Modulo per la presentazione delle osservazioni per i piani/programmi/progetti sottoposti a procedimenti di valutazione ambientale di competenza statale

Oggetto: Codice procedura 10847 - Costruzione ed esercizio di un impianto di produzione di energia elettrica da fonte eolica "FIORA" di potenza nominale pari a 52,8 MW, da realizzarsi nel comune di Manciano (GR) e delle opere ed infrastrutture connesse

TESTO DELLE OSSERVAZIONI

ALLEGATO n1 OSSERVAZIONI IMPIANTO EOLICO INDUSTRIALE “FIORA” COMPOSTO da n. 4 immagini e 4 pagine.

IMMAGINE n. 2 CUMULO IMPIANTI EOLICI nel BACINO VISIVO TERRITORIO di MANCIANO e di MONTALTO di CASTRO.

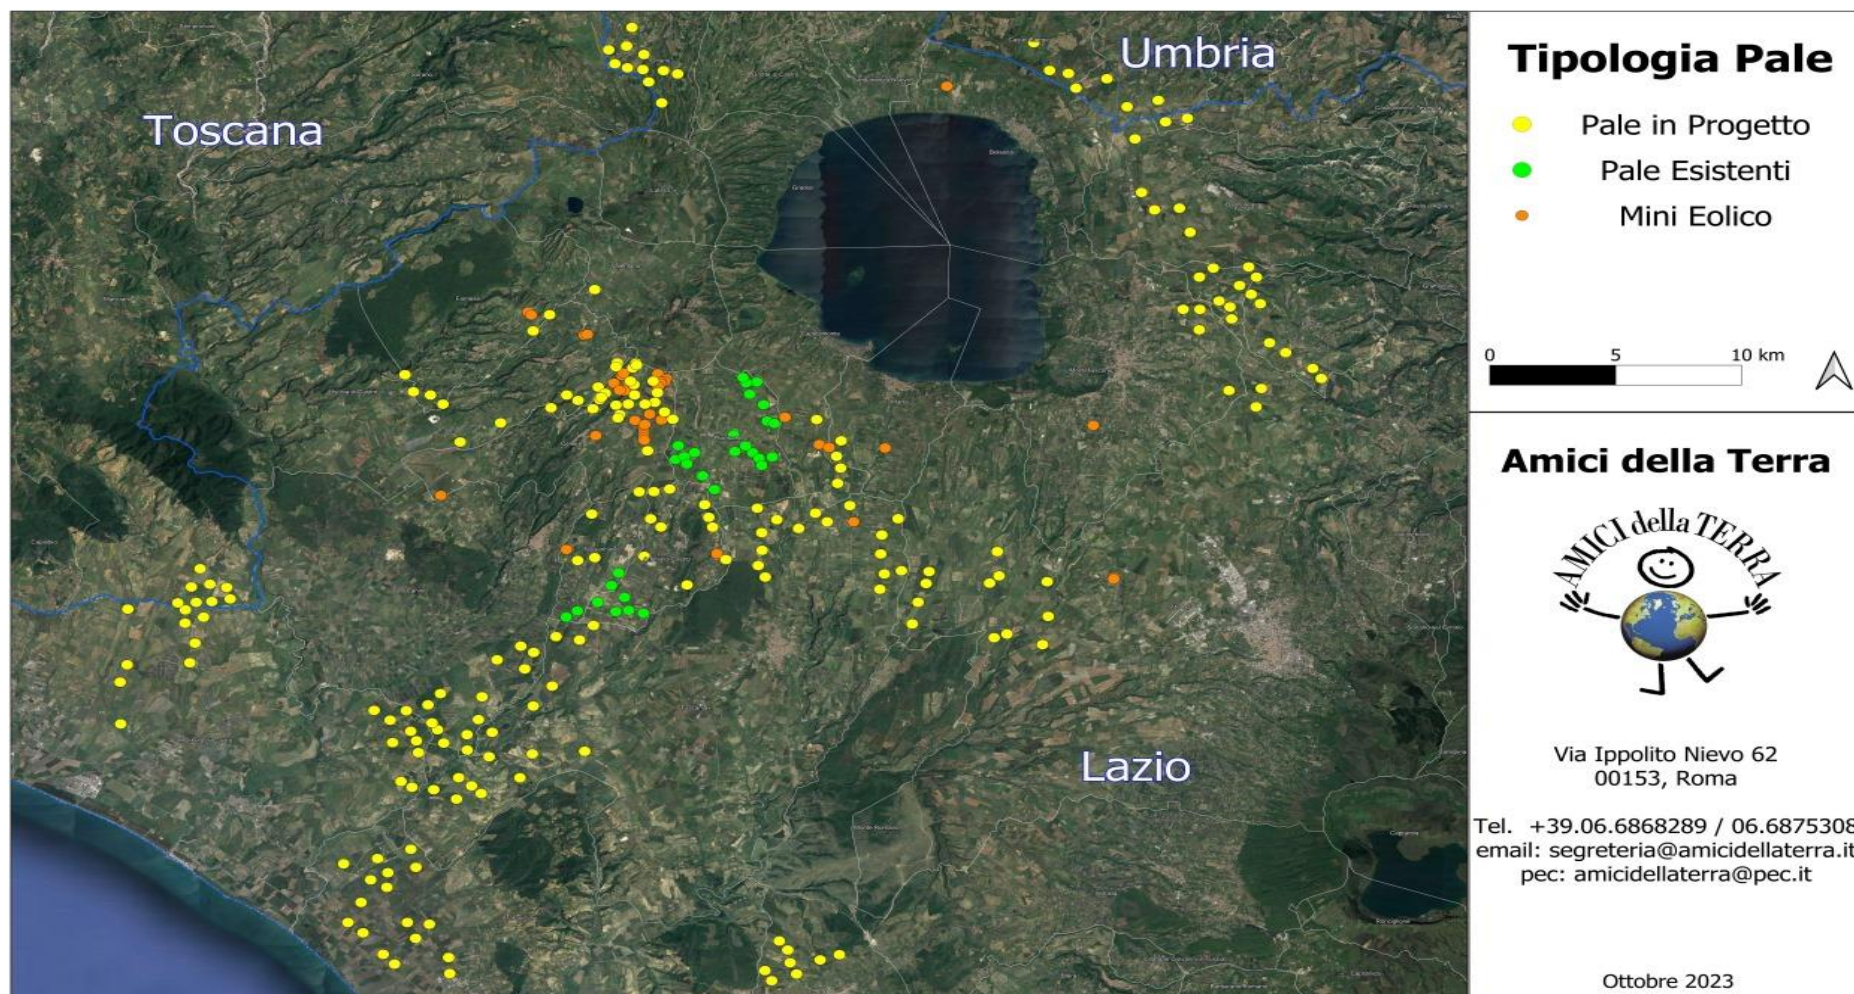
3) OSSERVAZIONE: CUMULO e SATURAZIONE IMPIANTI FER NELLA PROVINCIA di VITERBO, IN PARTICOLARE NEL COMUNE DI MONTALTO DI CASTRO E NELLA ZONA A CONFINO CON IL COMUNE di MANCIANO che SI TROVANO NELLO STESSO BACINO VISIVO.

La zona in cui in cui è stato progettato l'eolico Fiora è già occupata da diversi centinaia di ettari di impianti fotovoltaici già esistenti e in procedura VIA al Mase e alla Regione Lazio così come da diversi progetti di impianti eolici industriali (vedi Allegato Osservazioni immagini nn. 2,3 e 4. L'impianto eolico Fiora, pur trovandosi in Toscana ma nello stesso bacino visivo del territorio limitrofo laziale ed a poche centinaia di metri da una zona già estremamente satura del Lazio, andrebbe ad appesantire una situazione già **critica per la sostenibilità ambientale.**
